Nr uzgodnienia 19494/2023

BIURO PROJEKTOWE SPK PROJEKT Krzysztof Polaczek ul. Kochcicka 69, 42-700 Lubliniec NIP 5751744318, REGON 389898318		INWESTOR: GMINA LUBLINIEC UL. PADEREWSKIEGO 5 42-700 LUBLINIEC	
NAZWA OPRACOWANIA:	PRZEBUDOWA ODCINKA DROGI GMINNEJ NR 440064 S ULICY MAJDANEK W LUBLINIEC		
TEMAT RYSUNKU:	PLAN SYTUACYJNY		
FUNKCJA:	IMIĘ I NAZWISKO:	SPECJALNOŚĆ:	PODPIS:
PROJEKTANT:	mgr inż. Krzysztof Polaczek Upr. Nr. SLK/6275/PWBD/15	inżynieria drogowa	
PROJEKTANT:	mgr inż. Rafał Golaś Upr. nr. SLK/6594/PWBS/17	instalacje sanitarne	
STADIUM:	DATA:	SKALA:	NUMER RYSUNKU:
Koncepcja	09.2023 r.	1:1000	DR1

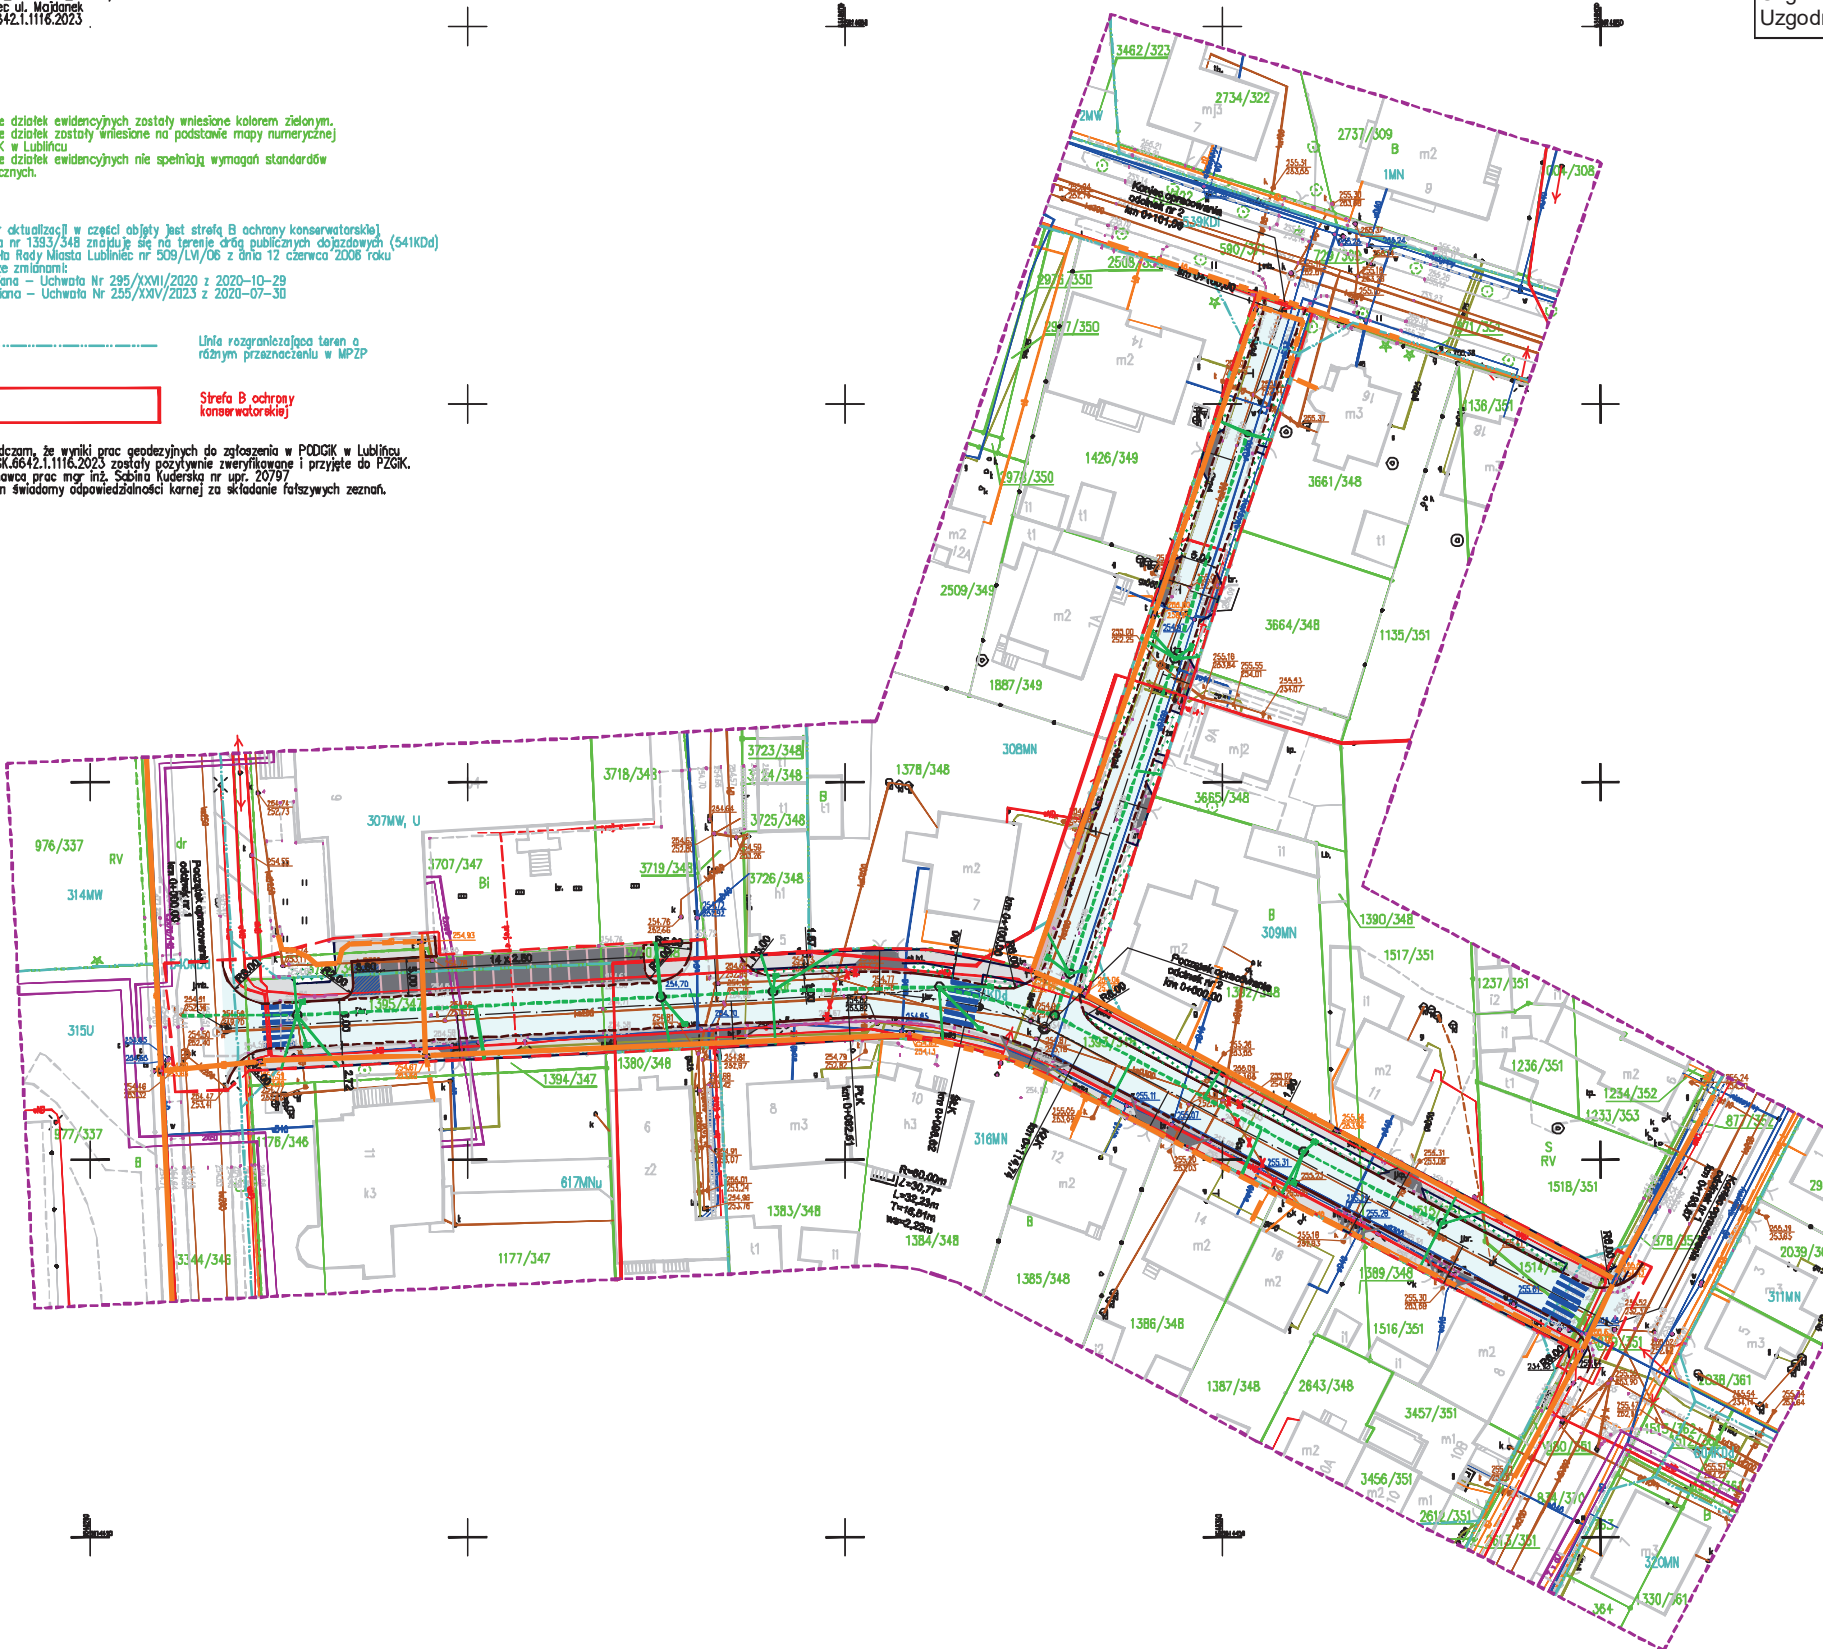
- Przy skrzyżowaniach i zbliżeniach do 1m od osi istniejącej infrastruktury telekomunikacyjnej prace prowadzić ręcznie z zachowaniem szczególnej ostrożności zgodnie z obowiązującymi normami i przepisami techniczno-budowlanymi pod nadzorem właścicielskim przedstawiciela Orange Polska.

- Przed planowanym rozpoczęciem robót należy wystąpić z wnioskiem o realizację nadzoru właścicielskiego wg zasad pracy na infrastrukturze Orange Polska podanych na stronie internetowej www.orange.pl/wniosek nadzor

- Każde wejście na infrastrukturę własności Orange Polska bez złożonego w/w wniosku, będzie traktowane jako nielegalne i zgłaszane do organów ścigania oraz Państwowego Inspektora Nadzoru Budowlanego z wszelkimi tego konsekwencjami.

- W przypadku nie zastosowania się do w/w uwag całość kosztów związanych z usunięciem ewentualnych awarii oraz zabezpieczeniem istniejących urządzeń telekomunikacyjnych poniesie Inwestor (Wykonawca).

- Zabezpieczyć sieć teletechniczną pod drogą, wjazdami, uwzględnić regulację pokryw i ram studni do poziomu powey niwelety
